## 変更のご連絡

No. G-0194-1 2022年10月20日

オイル用樹脂タンク T-18LP、T-30LP

形状変更のご連絡

外観形状比較 T-18LP

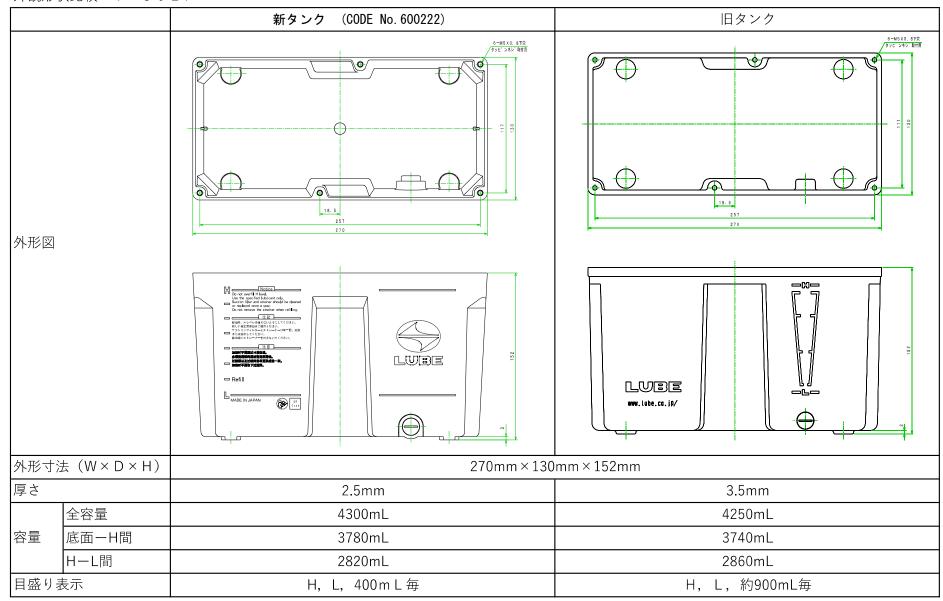
オイル用樹脂タンク形状変更

取付互換性:あり

材質:変更なし PCTA (飽和ポリエステル樹脂)

※銘板記入内容をタンクに直接印刷 (**和・英・中表記**) しますので、 タンクに貼り付けていた銘板を廃止致します。

新タンク (CODE No. 600219)	旧タンク
外形図	### MSX.0. 8 TX  \$ 9 E' 2A5 2 BERT  147  160  160  160  160  160  160  160  16	4-M5X0. 8777 972 747 BRIE
外形寸法(W×D×H	) 160mm×110	)mm×148mm
厚さ	2.5mm	3mm
全容量	2050mL	2150mL
容量  底面一H間	1850mL	1950mL
H一L間	1450mL	1530mL
目盛り表示	H,L,200m L 毎	H, L
